Godkendelse til krydsning af Damgård Bæk tre steder ved hhv. Agervej og Ovesdal i ifm. nyt stisystem i Mårslet

Sag: GEO-2024-077815
Dokumentnummer:
10248028

Figur 4: Regulering og krydsning af Damgård Bæk. Kort fra dialog mellem Rambøll og Vandløbsmyndigheden i Aarhus Kommune.

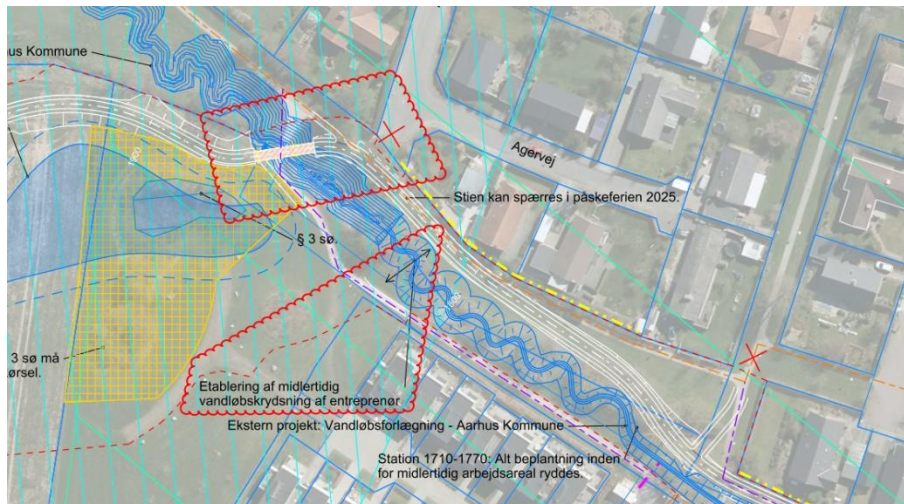
Ansøger har været i dialog med Vandløbsmyndigheden, idet der er planlagt et vandløbsrestaureringsprojekt af Damgård Bæk ved krydsningen ved Agervej. Der indsættes derfor vilkår i nærværende tilladelse, om at krydsningen skal tilpasses det ændrede forløb af vandløbet (figur 4).

- Hvis der viser sig behov for afværgeforanstaltninger, aftales disse konkret med Aarhus Kommune, vandløbsmyndigheden, inden arbejdet påbegyndes.
- Arbejdet skal tilpasses og koordineres med Natur og Miljø's planlagte restaurering og genslyngning af Damgård Bæk. Restaureringsprojektet skal være gennemført, før den nordlige bro etableres.

- Når den midlertidige bro fjernes, skal alle anlægselementer fjernes og vandløbet samt vandløbets brinker skal reetableres som inden broens etablering og i overensstemmelse med vandløbsrestaureringsprojektet.
